Expediente: 051480233580

Radicado: RE-02601-2026

POR MEDIO DE LA CUAL SE ACOGEN UNOS DISEÑOS Y SE ADOPTAN OTRAS DETERMINACIONES.

Imágenes 1, 2 y 3: Esquematización de la obra de control de caudal a implementar.
Extraída del anexo en formato .xlsx contenido en la correspondencia externa con radicado CE-15110-2025, del 22 de agosto de 2025

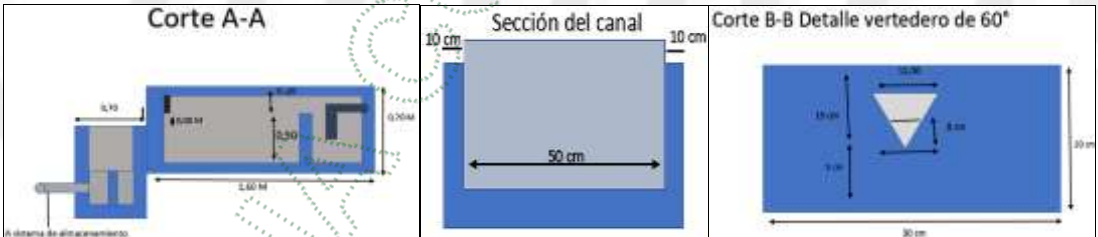
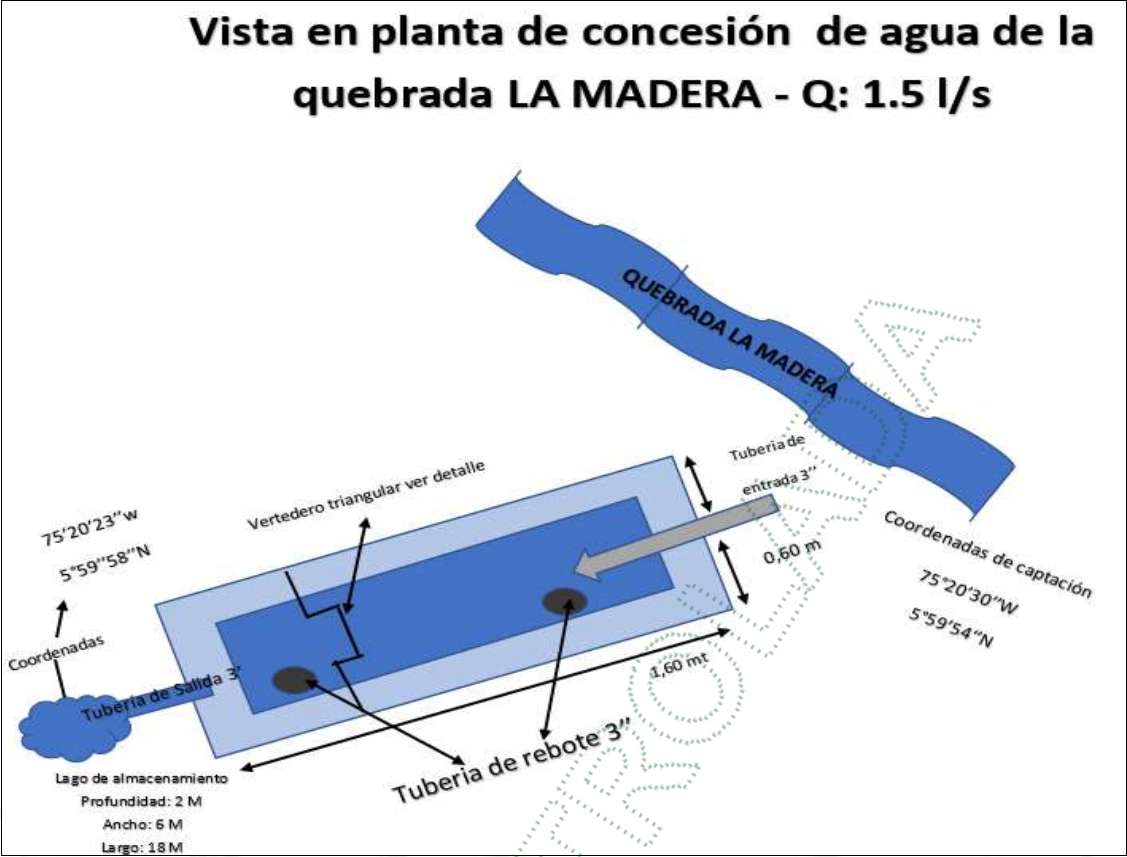
La sociedad CULTIVOS LA CEJA LTDA. remitió los diseños (planos y memorias de cálculo) de la obra de control de caudal a implementar. Indicó, a través del archivo en formato .xlsx anexo a dicha correspondencia, que

“El sistema de control de caudal de la fuente de la quebrada la Madera, para 1.5 l/s, estará conformadas por dos compartimientos, el primero, es receptor del agua de la fuente de captación y devolución del caudal de rebose, el segundo, recibe el agua del vertedero para derivarlo a la red de aducción y también cuenta con un rebose. Este vertedero garantiza la derivación del caudal concesionado y permite la medición del caudal instantáneo de captación utilizando la formula, conociendo la altura de la lámina de agua sobre el vertedero”.

Con un vertedero triangular de cresta delgada de 60°

Es preciso aclarar que, tal como quedó establecida la tabla de características de la concesión de aguas otorgada, estos diseños corresponden a la obra de control de caudal que beneficiaría el predio con FMI 020-181519, dado que, para el predio con FMI 020-174921, la parte interesada tiene otorgados 0,6 L/s adicionales, para lo cual podrá optar por implementar la obra de captación y control de pequeños caudales que la corporación ya remitió para el predio con FMI 020-174921. El punto de captación para ambos predios es el mismo.

Al efectuar las operaciones matemáticas remitidas, se pudo concluir que los diseños (planos y memorias de cálculo hidráulico) propuestos cumplen con garantizar, teóricamente, la derivación del caudal otorgado, correspondiente a 1,5 L/s.

NOTA: Tal como quedó establecida la tabla de características de la concesión de aguas otorgada, estos diseños corresponden a la obra de control de caudal que beneficiaría el predio con FMI 020-181519, dado que, para el predio con FMI 020-174921, la parte interesada tiene otorgados 0,6 L/s adicionales, para lo cual podrá optar por implementar la obra de captación y control de pequeños caudales que la corporación ya remitió para el predio con FMI 020-174921. Es preciso aclarar que el punto de captación para ambos predios es el mismo.

ARTÍCULO PRIMERO. ACOGER LOS DISEÑOS (planos y memorias de cálculo hidráulico) de la obra de control de caudal a implementar en la quebrada "La Madera", presentados por la sociedad **CULTIVOS LA CEJA LTDA.**, con NIT 811044255-2, a través de su representante legal, el señor **LUIS COSME HENAO CORREA**, identificado con cédula de ciudadanía 15375297, o quien haga sus veces al momento, puesto que, teóricamente, se garantiza la derivación de un caudal aproximado al otorgado por la corporación, que corresponde a 1,5 L/s.
